**AVIS RELATIF À LA PROTECTION
CONTRE LES EVENTUELS EFFETS NOCIFS ET NUISANCES
PROVOQUÉS PAR LES RAYONNEMENTS NON IONISANTS
GÉNÉRÉS PAR DES ANTENNES ÉMETTRICES STATIONNAIRES**

Commune : DOUR - Exploitant : PROXIMUS

Référence exploitant : 65WIH_00

Rapport n° 4264 / 2024

Figure 1 : Vue en plan des lieux de séjour et des points de contrôle

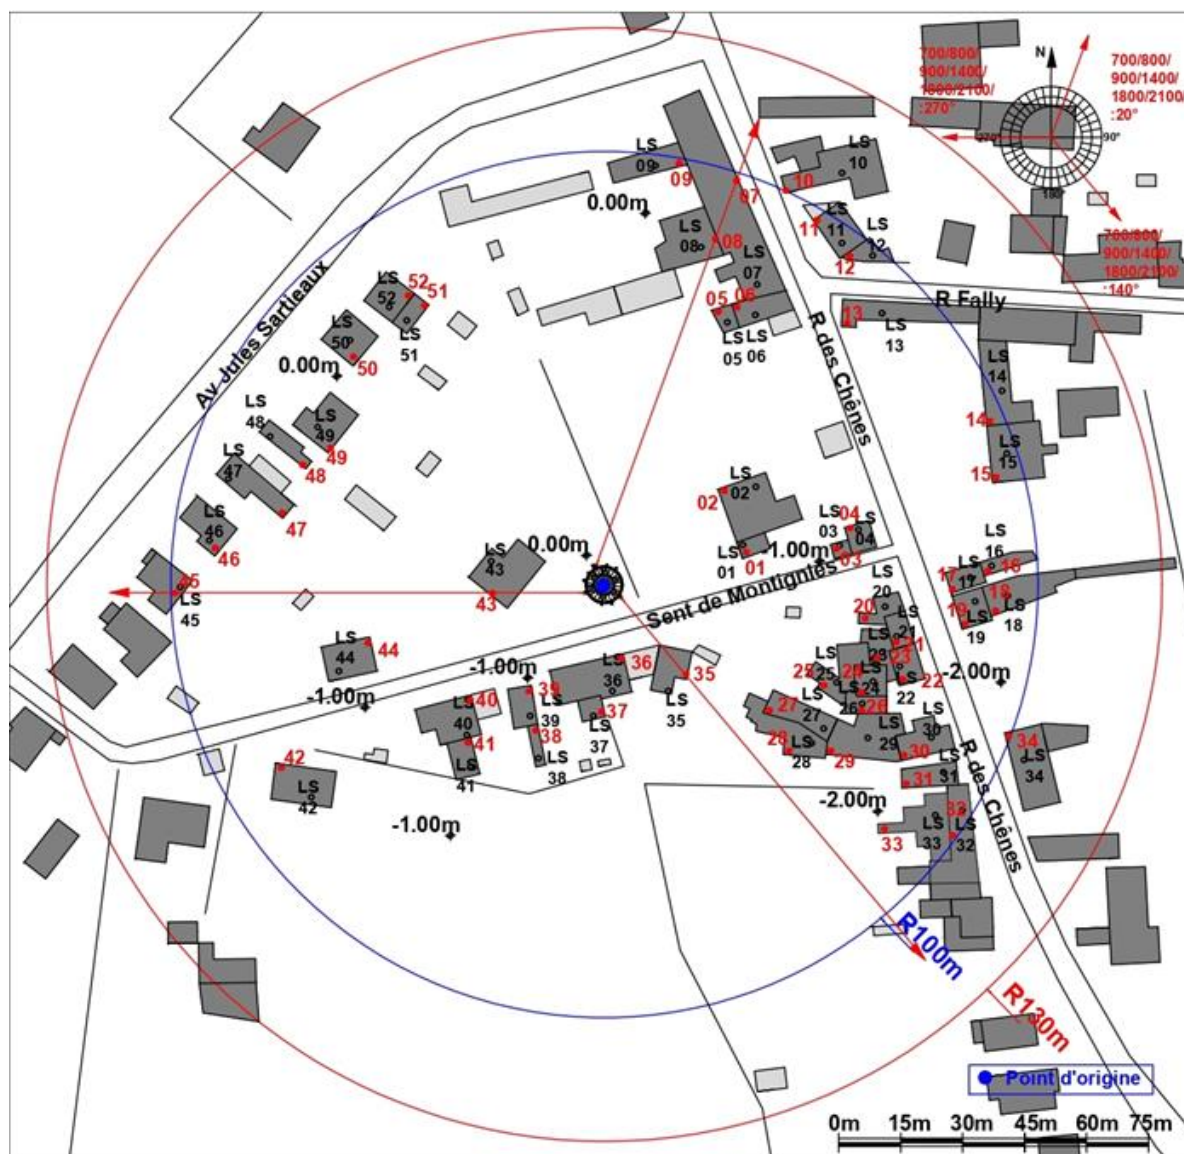
Les fréquences d'émission, la puissance rayonnée par chacune des antennes et leur gain permettent de déterminer le rayon de la zone à analyser. Tout dépassement de la limite par installation est exclu en dehors de cette zone. Le tableau 2 reprend les 35 LS² pour lesquels l'indice d'exposition est le plus élevé. Les différentes colonnes indiquent :

- le numéro du point de contrôle repris sur un des plans de la figure 1;
- le numéro du LS dans lequel se trouve le point de contrôle de la 1^{ère} colonne ;
- l'atténuation d'obstacle prise en compte pour le calcul de l'indice d'exposition dans le LS ;
- le résultat du calcul de l'indice d'exposition.

En ce qui concerne les antennes de l'installation mentionnées dans le tableau 1, la distance maximale à laquelle la limite pourrait être atteinte, à l'extérieur, est égale à 85,3 m. S'il n'y a pas de LS à une distance inférieure, les antennes respectent forcément la limite d'immission.

Dans le cas des LS situés à l'intérieur des bâtiments, une atténuation d'obstacle est prise en compte et il en résulte que la distance maximale à laquelle la limite pourrait être atteinte se réduit à 60,4 m.

Figure 2 : Vue en plan des installations d'antennes dans un rayon de 300 mètres autour de l'installation faisant l'objet de la demande d'avis

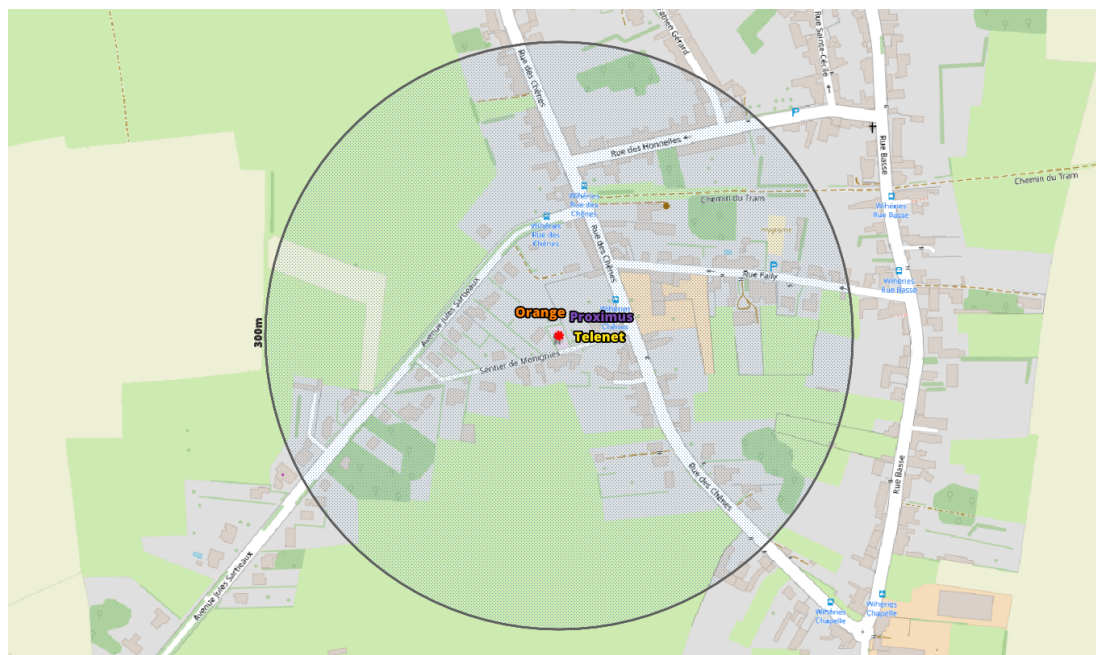
Le plan en projection verticale de la figure 2 indique la localisation des installations d'antennes émettrices stationnaires visées par le décret et situées dans un rayon de 300 mètres autour de l'installation référencée dans le paragraphe 2 et localisée au centre du cercle. Les données de localisation de ces antennes et les avis correspondant sont accessibles via le cadastre en ligne des antennes émettrices stationnaires⁸. Les installations prises en compte dans l'évaluation du respect de la limite cumulative sont les installations d'antennes émettrices déclarées en service par l'exploitant à la date du présent avis, à l'exception de l'installation référencée dans le paragraphe 2 et éventuellement d'autres installations ayant fait l'objet d'une demande d'avis à la même date et qui sont situées à l'intérieur de la zone de 300 mètres de rayon.

Compte tenu des considérations ci-dessus, il apparaît que l'intensité du rayonnement électromagnétique généré, dans les lieux de séjour situés dans un rayon de 300 mètres autour de l'installation référencée dans le paragraphe 2, par l'ensemble des antennes émettrices stationnaires de l'ensemble des exploitants du même site d'antennes émettrices stationnaires respecte la limite fixée à l'article 4, § 2 du décret.
